## Udfasning af Shunt pumpen S25 og S60

### Løsning 1

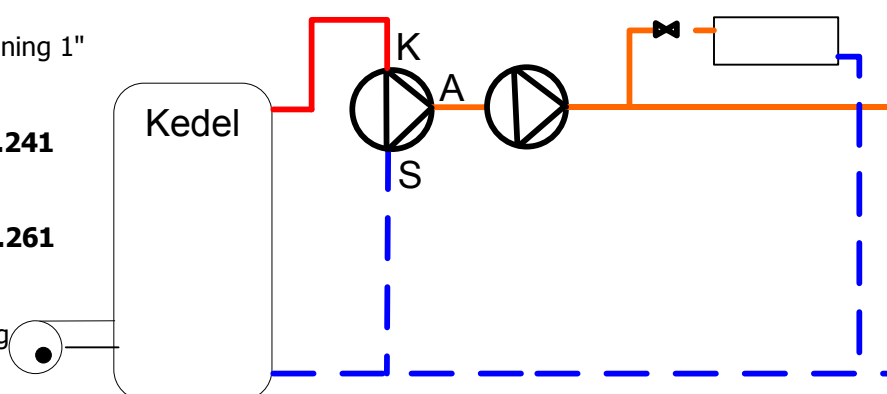
Simflexpumpe indskæres i fremløbsledning 1" 180 mm.

**Simflex 25-40 3Q vvs nr: 38.0320.241**  
(S25)

**Simflex 25-60 3Q vvs nr: 38.0320.261**  
(S60)

Pumpehus anvendes kun som shunt og elforbindelse til motor fjernes.  
Eltilslutning: 1 x 230 volt med jord
